Stavba: **CENTRUM KOMPLEXNÍ PSYCHIATRICKÉ PÉČE BRNO**

Objekt: **Stávající Pavilon G část A, 1.PP**

**Příloha 01 pro ZL 007 - základy pod čerpadla**

**Příloha 01 pro ZL 008 - zemní body**

**Základy pod čerpadla Objekt F 1PP**

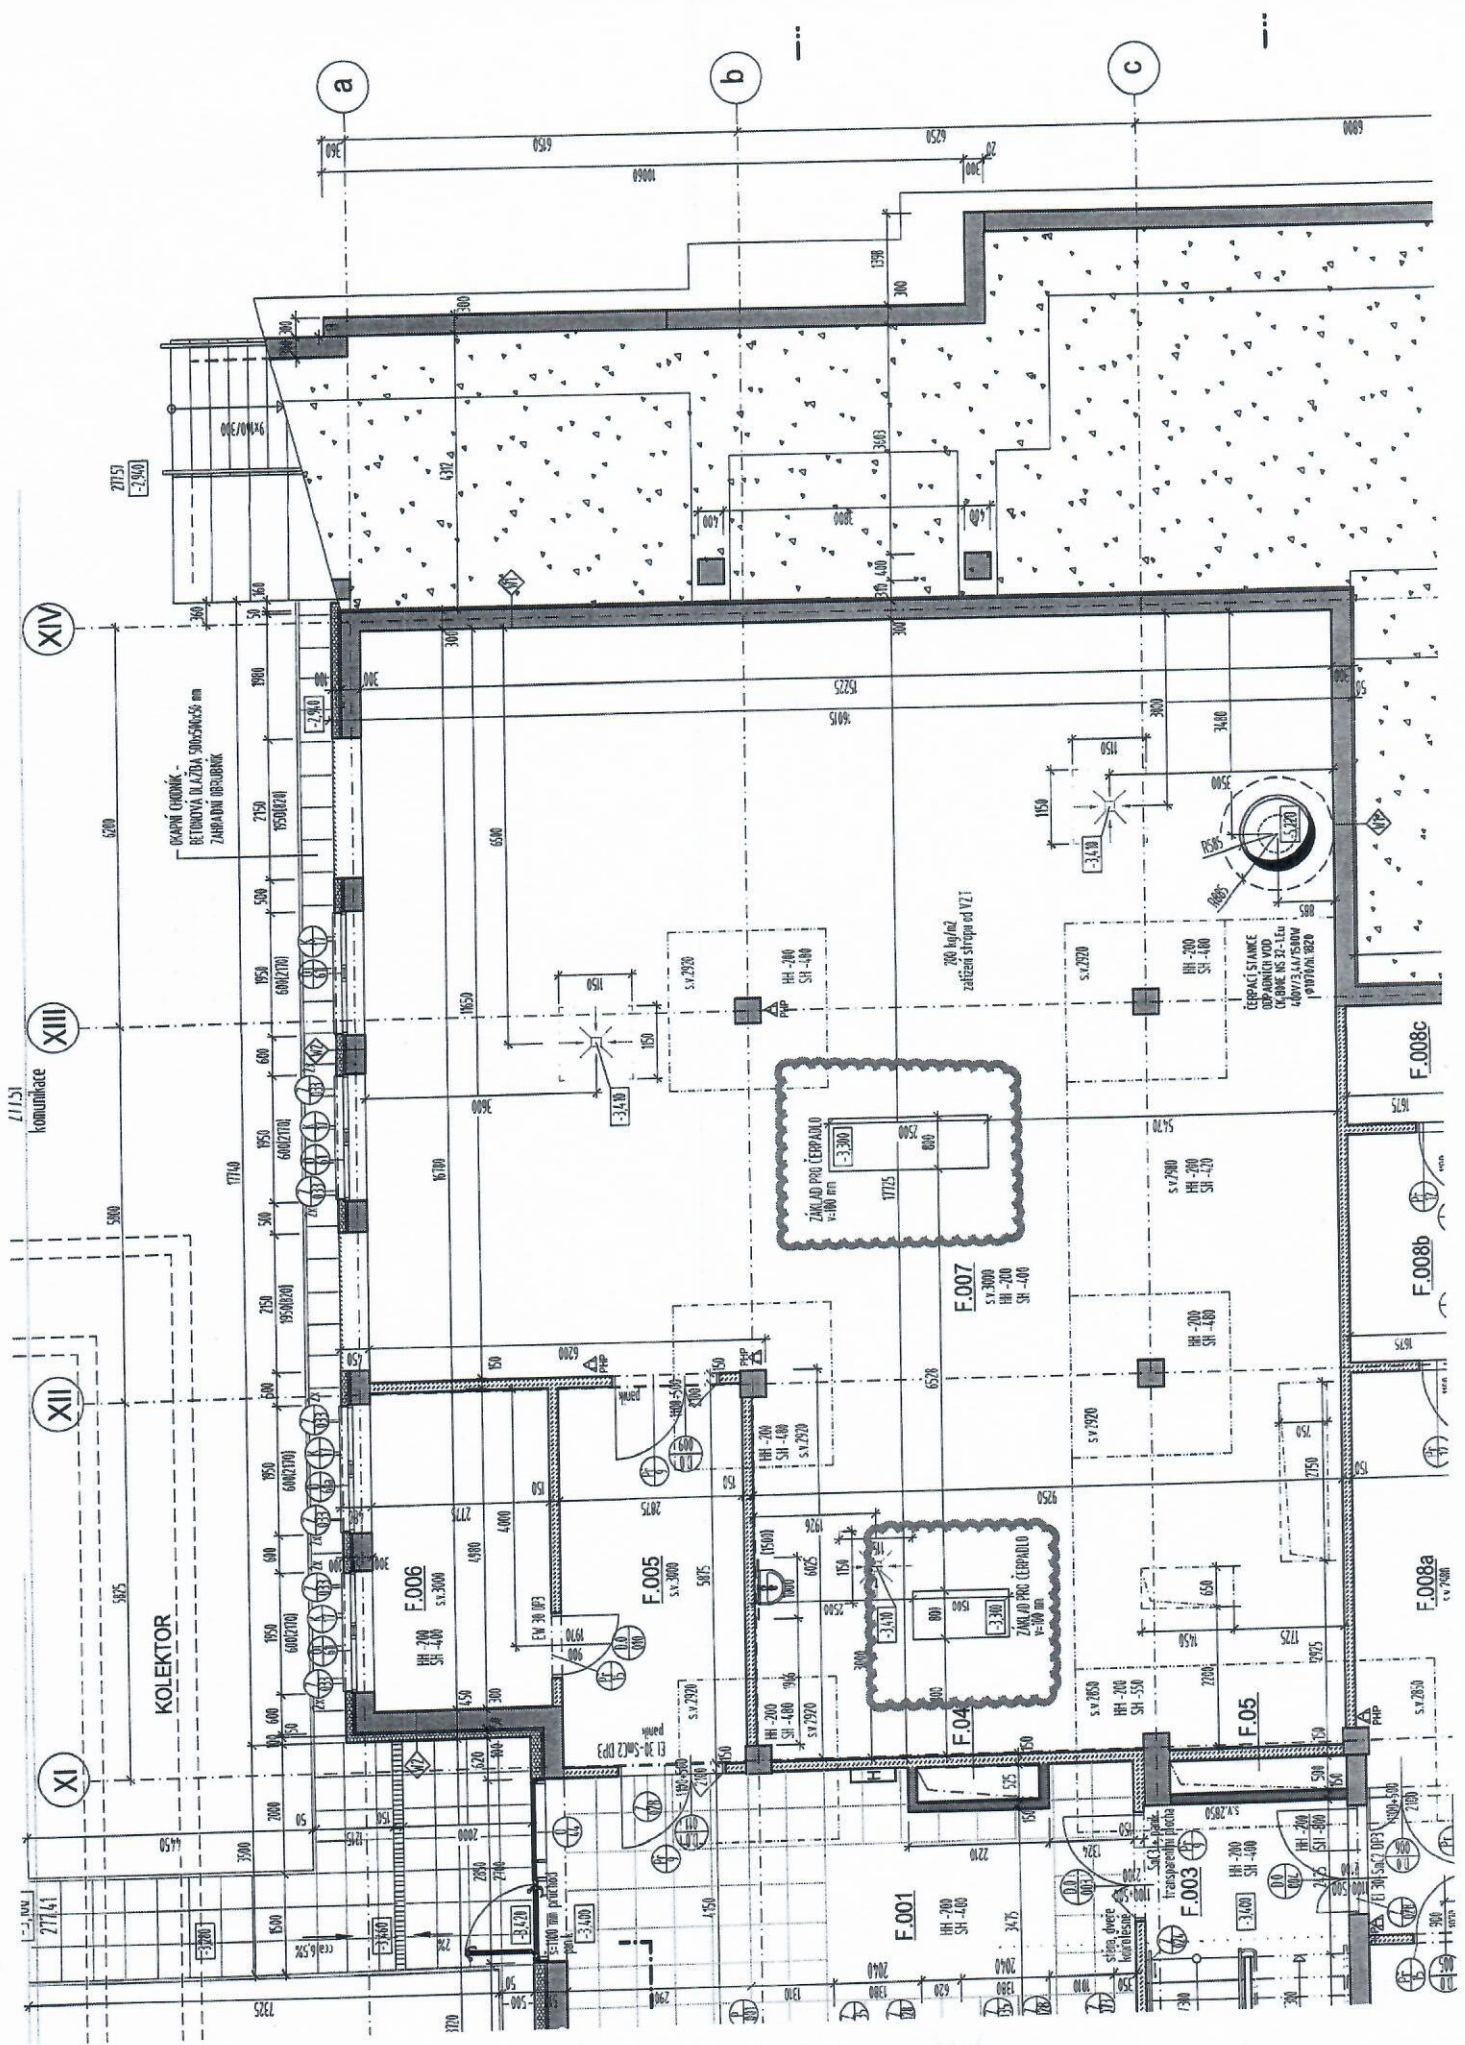
|                                 | Popis změny:<br>Doplnění ŽB základu Z1 a Z2 pod čerpadla v místnosti F.007. V DPS nebylo řešeno  |  |   |

| P.č.  | Číslo položky | Název položky  | MJ | množství | cena / MJ | Celkem VCP      | Celkem MNP | typ | Cen. soustava |
|---|---------------|--|----|----------|-----------|-----------------|------------|-----|---------------|
| 38  | 273321611R00  | Beton základových desek železový třídy C 30/37   | m3 | 0,44800  | 3 419,00  | 1 531,71        |            | SoD |               |
| 40  | 273351215R00  | Bednění stěn základových desek zřízení   | m2 | 1,56800  | 520,00    | 815,36          |            | SoD |               |
| 41  | 273351216R00  | Bednění stěn základových desek odstranění  | m2 | 1,56800  | 130,00    | 203,84          |            | SoD |               |
| 44  | 273361921RTB  | Výztuž základových desek ze svařovaných sítí průměr drátu 8 mm, velikost oka 100/100 mm - úvaha 2 vrstvy                         | t  | 0,05491  | 33 800,00 | 1 856,03        |            | SoD |               |
| 377   | 713121111RT1  | Montáž tepelné izolace podlah podlah, jednovrstvá, bez dodávky materiálu   | m2 | -3,20000 | 44,30     |                 | -141,76    | SoD |               |
| 391   | 28375704R     | deska izolační stabilizovaná; pěnový polystyren; rovná hrana; součinitel tepelné vodivosti 0,037 W/mK; obj. hmotnost 20,00 kg/m3 | m3 | -0,01280 | 1 713,30  |                 | -21,93024  | SoD |               |

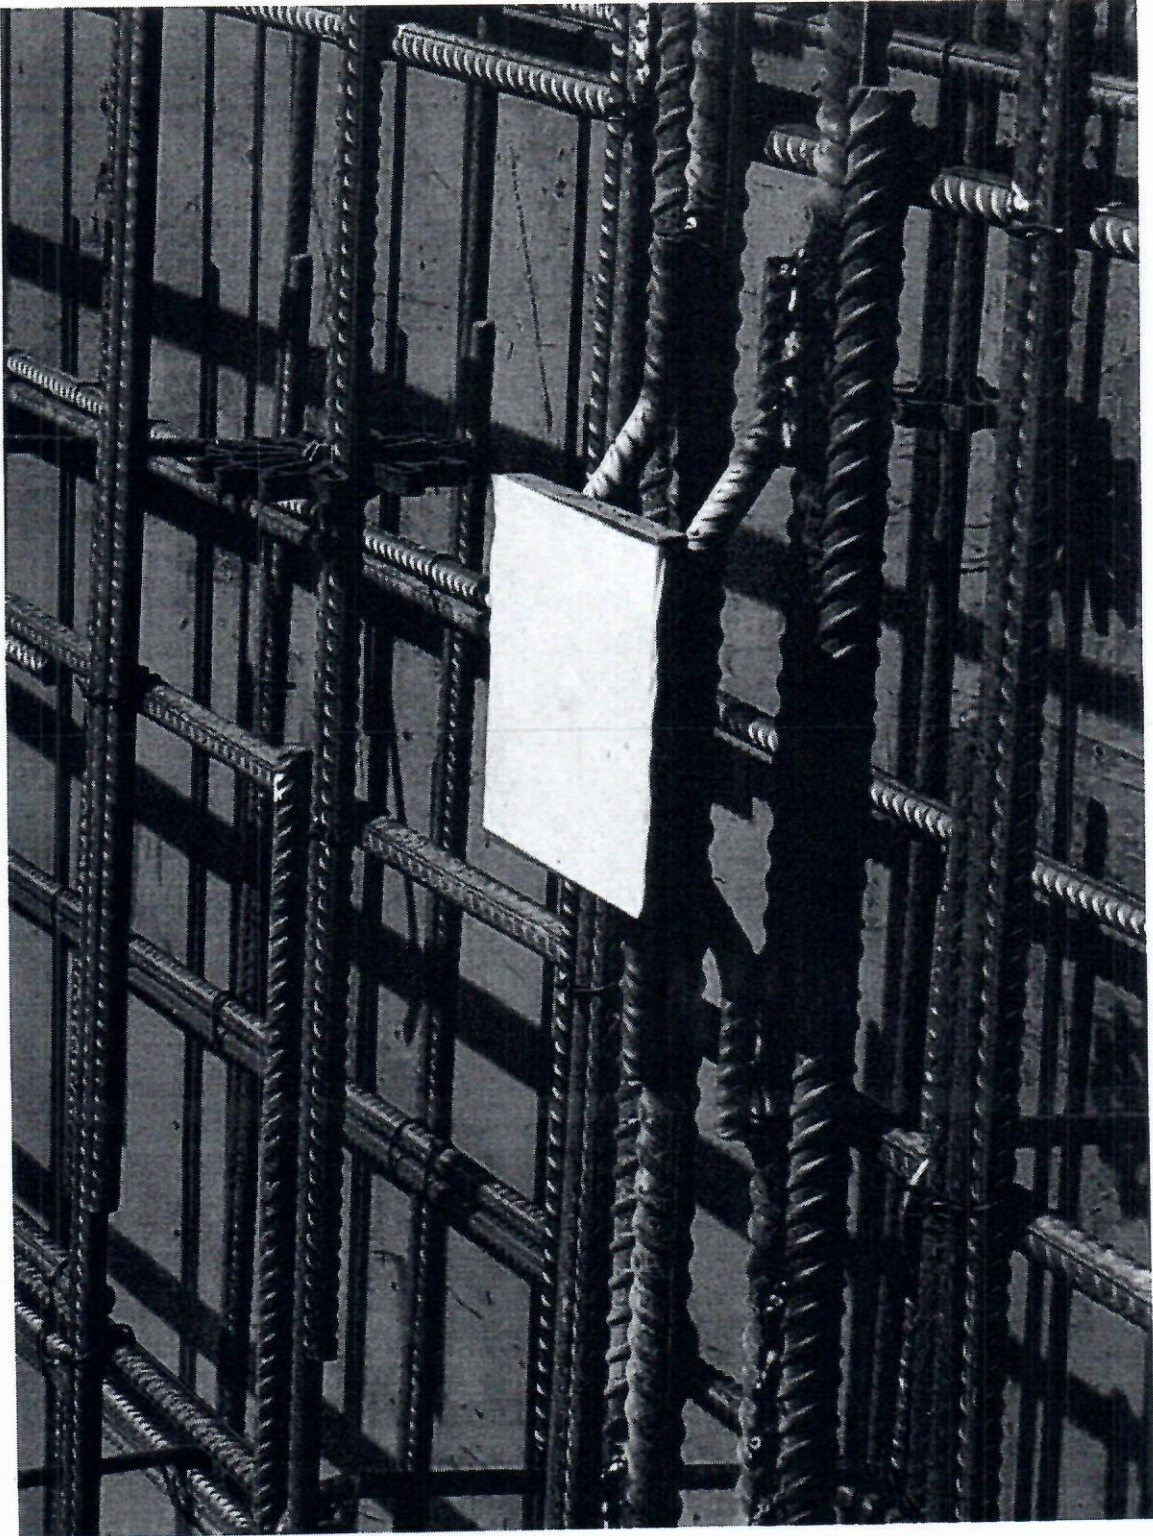
|                                 | Popis změny:<br>Dřešení zemnění v návaznosti na zprávu bludných proudů  |   |           |

| P.č. | Číslo položky | Název položky   | MJ | množství | Jedn. Cena  | celkem           | typ položky | Cen. soustava / platnost |
|------|---------------|---|----|----------|-------------|------------------|-------------|--------------------------|
| N    | Nová položka  | CMR-01-100 100/100/10-10  | ks | 40,0     | 1 500,00 Kč | 60 000,00 Kč     | nová        |                          |

**Příloha 01 pro ZL 010 - kácení s..omů v místě areálové kanalizace**

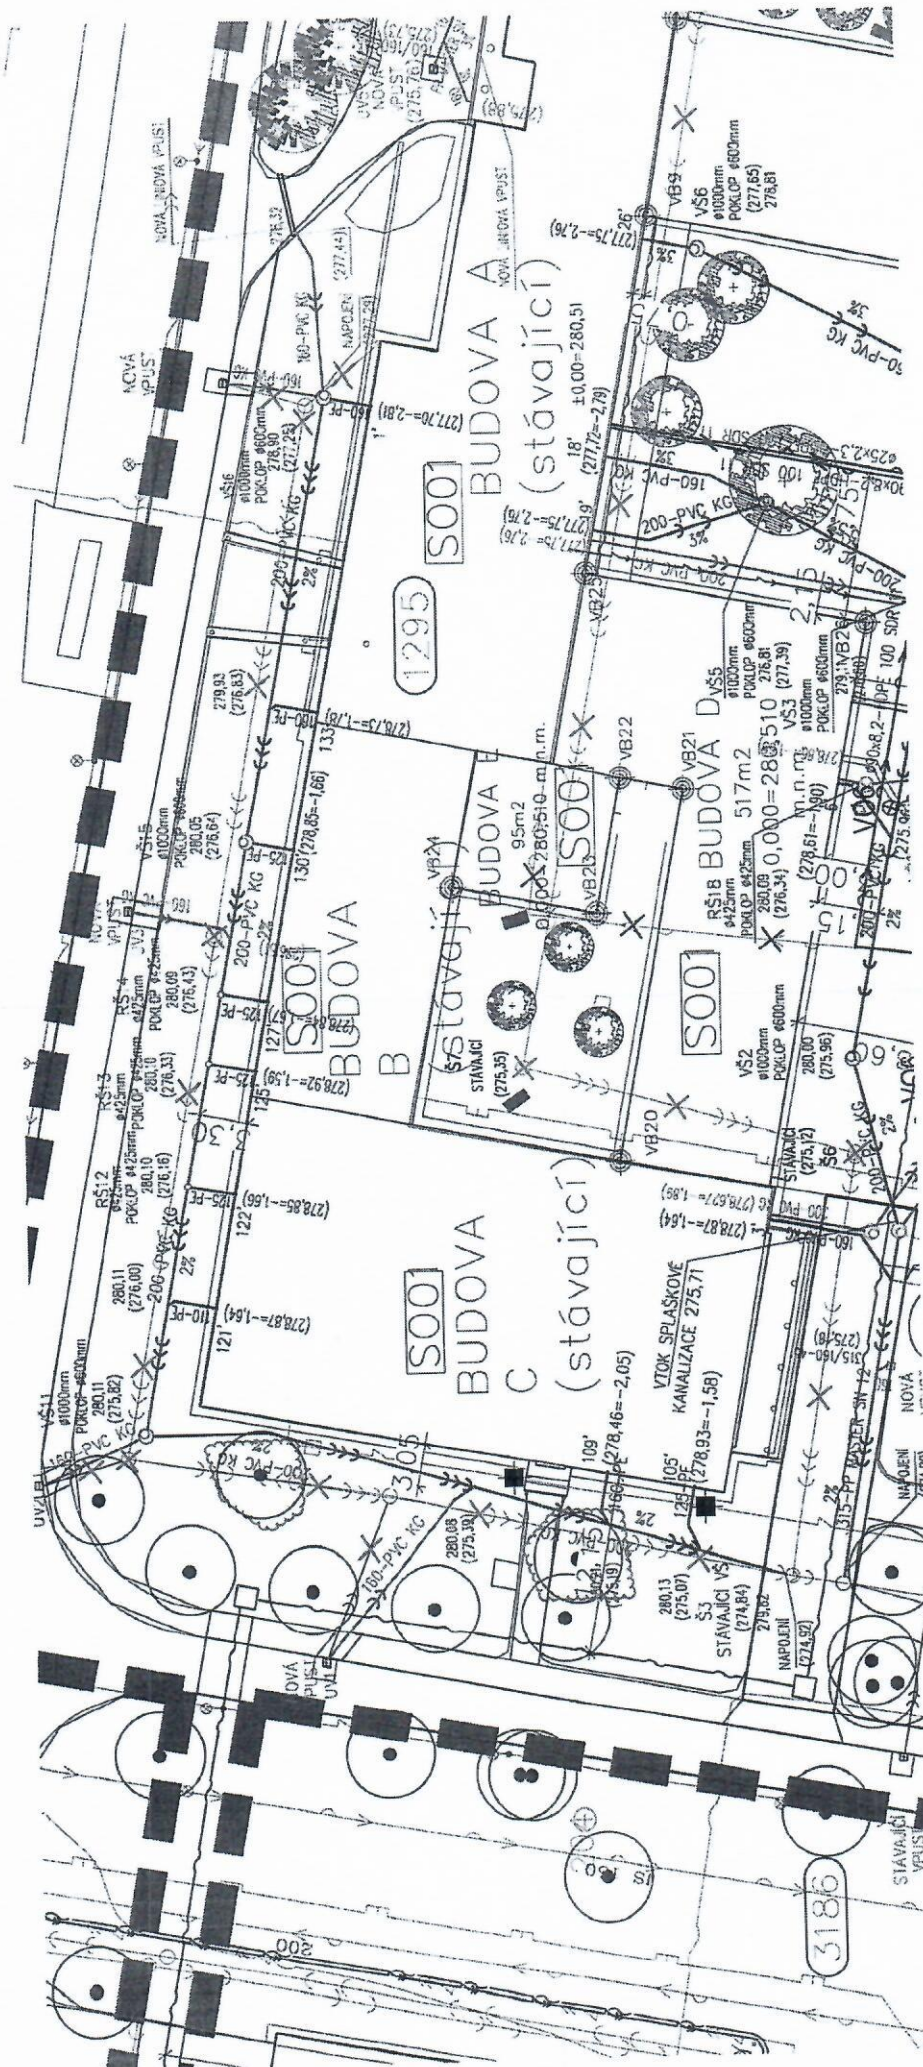
|  | Popis změny:<br>Nutnost kácení stromů v místě vedení kanalizace kolem objektu C ze západní strany  |   |           |
